Doc No. FRO-TA-0064/REV.0

第2回 特定兼用キャスクの設計の型式証明等に係るヒアリング
(2020年7月7日)

発電用原子炉施設に係る特定機器の設計の 型式証明申請(コメント回答)

日立GEニュークリア・エナジー株式会社

●HDP-69BCH(B)型の貯蔵方式

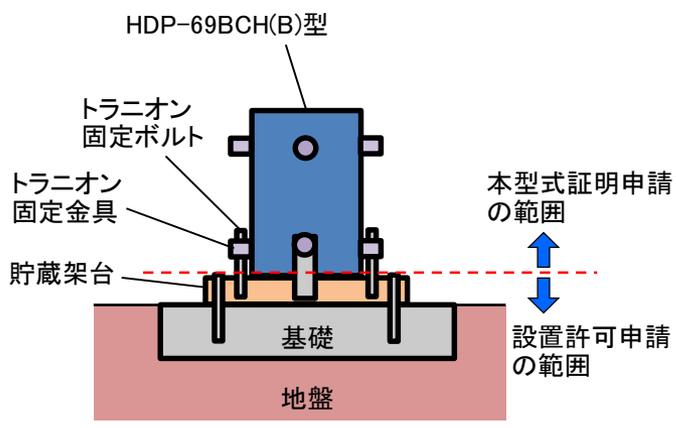
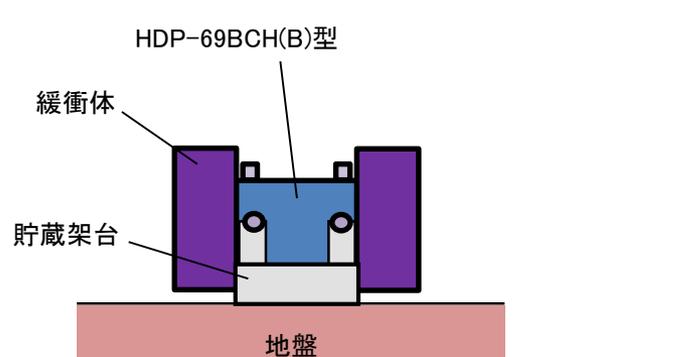
No.	受領日	コメント内容	該当条文	コメント回答	対応状況
1	2020/6/8 審査会合	申請範囲に、三次蓋、貯蔵架台は含まれるか等、考え方を明確にすること。	全般	<p>本型式証明申請の範囲には、輸送荷姿の一部として三次蓋は含める。一方、貯蔵架台は本申請の範囲外として、設置許可申請にて確認いただく。申請範囲の考え方と型式証明と設置許可での区分けについてご説明する。</p> <p>【詳細は4～6ページに示す】</p>	次回審査会合で回答予定
2	2020/6/8 審査会合	緩衝体付きの方式の申請の方法として、型式証明と設置許可の間では、代表的又は制限となる緩衝体の具体的設計の条件を取り合う等、申請範囲の区分けの方法は複数考えられる。それを踏まえて、型式証明での緩衝体の申請方法を明確にすること。	全般	<p>本型式証明での申請範囲と、後段の設置許可で確認いただく範囲の区分けについて、2020/6/8の審査会合資料2-1を修正した資料を用いてご説明する。貯蔵時に兼用キャスクに装着する緩衝体の申請内容について、輸送用緩衝体を装着した輸送荷姿での評価条件が代表性を有することから、輸送荷姿を申請に含めることとした。緩衝体を装着した貯蔵方式の安全評価の説明方法と、型式証明と設置許可での区分けについてご説明する。</p>	
3	2020/6/8 審査会合	輸送荷姿を含め型式証明/設置許可で確認する範囲のすみ分けについて明確にすること。	全般	<p>【詳細は7～12ページに示す】</p>

- HDP-69BCH(B)型の貯蔵方式の申請について、4つの貯蔵方式を申請する(次ページ参照)
- 緩衝体を装着する貯蔵方式①②は、輸送荷姿又は兼用キャスク蓋部が金属部へ衝突しない方法として貯蔵用緩衝体を装着した状態でHDP-69BCH(B)型を設置する。輸送荷姿は、輸送用緩衝体及び三次蓋を装着した状態である。したがって、本申請では、以下の項目を申請範囲に含める。
 - ・輸送荷姿(輸送用緩衝体、三次蓋*1)
 - ・輸送用緩衝体と同等の機能*2を持つ貯蔵用緩衝体
- 緩衝体を装着する貯蔵方式①②では、トラニオンを介して貯蔵架台に固定するが、地震力による転倒の防止を担保するものではないことから、トラニオン固定ボルト、トラニオン固定金具及び貯蔵架台は本型式証明の申請範囲には含めない。一方、トラニオンを固定することによりHDP-69BCH(B)型の転倒を防止する貯蔵方式⑦⑧では、地震力によってHDP-69BCH(B)型が転倒しないことを評価する上でトラニオンの構造健全性を確認する必要があるため、トラニオン固定ボルト及びトラニオン固定金具まで本型式証明の申請範囲に含める。

想定される貯蔵方式のうち4つの貯蔵方式(赤枠内)が選択可能。

配置(i)の使用済燃料収納位置

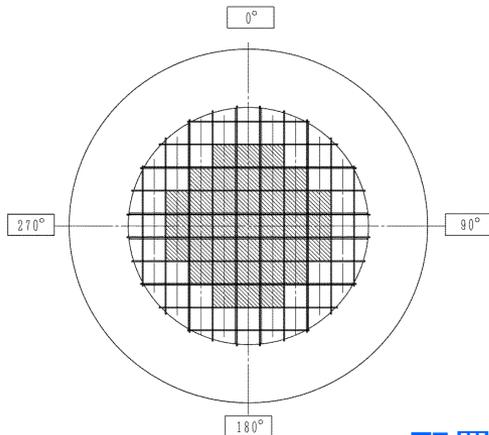
No.	受領日	コメント内容	該当条文	コメント回答	対応状況
4	2020/6/8 審査会合	安全評価について説明する際は、核燃料輸送物設計承認を受けた類似キャスクと同様である旨の説明のみではなく、設置許可基準規則への適合性の観点で明確に説明をすること。	全般	<p>本型式証明で申請するHDP-69BCH(B)型は、原子力事業者殿の申請にて核燃料輸送物設計承認を取得したHDP-69BCH型と同一の構造である。次回以降の審査会合にて、従来認可を受けた類似キャスクの説明を引用して、設置許可基準規則への適合性の観点で、本申請の安全評価についてご説明する。</p> <p>【本申請のHDP-69BCH(B)型と、既認可の類似兼用キャスクの関係について13ページに示す】</p>	安全評価内容の詳細は、次回以降の審査会合で回答予定
5	2020/6/8 審査会合	配置(i)~(ii)の燃料収納条件は、中央部、外周部それぞれに複数タイプの燃料が記載されているが、どちらかの燃料のみ収納できるのか、混載可能なのか。また、配置(iii)は1種類のタイプのみ収納するのか。安全評価の代表性を含めて説明すること。 また、初期濃縮度の記載の考え方について説明すること。	全般	<p>配置(i)の全ての収納位置及び配置(ii)の外周部は、新型8×8ジルコニウムライナ燃料と高燃焼度8×8燃料を混載可能である。配置(iii)は新型8×8燃料を単独で収納する。配置(i)、配置(ii)、配置(iii)への燃料収納条件と、異なる燃料タイプを混載可能であるか、単一の燃料タイプの収納とするかの条件の設定についてご説明する。</p> <p>また、初期濃縮度は、燃料仕様の概要では、燃料タイプごとに値が異なることを示すために設置許可申請の記載を例に「約」とした。一方、今後提示する安全解析の入力条件となる濃縮度は、詳細値を記載する。</p> <p>【詳細は14~18ページに示す】</p>	次回審査会合で回答予定

- 配置(i)の全ての収納位置と、配置(ii)の外周部には、兼用キャスク1基当たりの崩壊熱量と線源強度の制限以内であれば、新型8×8ジルコニウムライナ燃料と高燃焼度8×8燃料を混載することができる。一方、燃料被覆管制限温度が他の使用済燃料よりも低い新型8×8燃料については、混載せず単独で配置(iii)に収納する。(配置(i)、配置(ii)、配置(iii)の使用済燃料収納条件については次ページ以降参照)
- HDP-69BCH(B)型に収納する使用済燃料の集合体幅、全長及び質量はほぼ同じ値である。また、新型8×8ジルコニウムライナ燃料と高燃焼度8×8燃料は燃料被覆管にジルコニウムライナを使用しており、被覆管制限温度は同じ300℃である。一方、新型8×8燃料の燃料被覆管制限温度は200℃である。
- HDP-69BCH(B)型は、各部の基準温度・線量当量率を満足するように使用済燃料1体当たりの崩壊熱量と線源強度を設定している。崩壊熱量と線源強度は使用済燃料の仕様(燃焼度、冷却期間、濃縮度)によって決まり、使用済燃料1体当たりの崩壊熱量と線源強度を同程度とすれば混載は可能である。なお、温度については兼用キャスク1基当たりの崩壊熱量に依存するため、兼用キャスク1基当たりの最大崩壊熱を制限する。

種類		中央部		外周部	
使用済燃料の種類		新型8×8 ジルコニウムライナ 燃料	高燃焼度 8×8燃料	新型8×8 ジルコニウムライナ 燃料	高燃焼度 8×8燃料
使用済燃料 1体当たり	最高燃焼度(MWd/t以下)	40,000		34,000	
	冷却期間(年以上)	18			
兼用キャスク 1基当たり	収納体数(体)	37		32	
	平均燃焼度(MWd/t以下)	34,000			
	最大崩壊熱量(kW以下)	12.1
